LuK: 370 0035 10

Bulletin 988 1000 780

CASE – MX100, MX110, MX120, MX135, MX150 & MX170

**Flywheel
Schwungrad
Volant-moteur
Volante-motor
Volano**

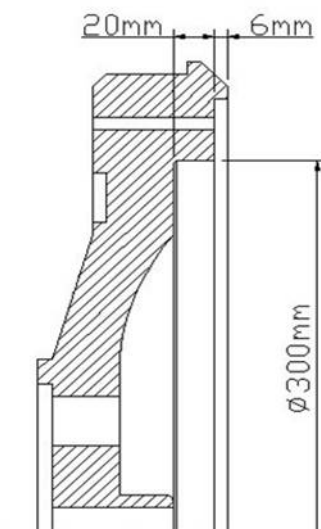
<p>Info:</p>	<p>370 0035 10 Replaces / ersetzt / remplace / sustituye a / sostituisce / 370 0005 10</p> <div style="display: flex; justify-content: space-around;"> <div style="text-align: center;">  <p>MX100 – 21356010 MX110 – 21356009 MX120 – 21356007 MX135 – 21356008 MX150 – 21355998 MX170 – 21355999</p> </div> <div style="text-align: center;">  <p>MX150 – MX170 – JJE 0981247 MX100 – 135 – JJE 0959706</p> </div> </div>
<p>(GB)</p>	<p>Please ensure that the flywheel is machined to a flat face and to a pot depth of 20mm on tractors with serial numbers prior to those listed above.</p>
<p>(D)</p>	<p>Bitte stellen Sie sicher, dass das Schwungrad bei Traktoren mit Seriennummern, die vor den unten aufgeführten liegen, plan und bis auf eine Einbautiefe von 20mm abgedreht.</p>
<p>(F)</p>	<p>Veuillez vous assurer que la surface du volant-moteur est plane et que sa profondeur est de 20mm sur les tracteurs dont les numeros de serie precedent ceux repertoires ci-dessous.</p>

<p>(E)</p>	<p>Por favor, compruebe que el volante-motor haya sido mecanizado en una superficie plana y a una profundidad de 20mm en los tractores con numero de serie anterior a los que se enumeran mas abajo.</p>
<p>(I)</p>	<p>Controllare che la superficie del volano sia stata rettificata correttamente e ad una profondita di 20mm sui trattori con numero di serie anteriori ai seguenti.</p>
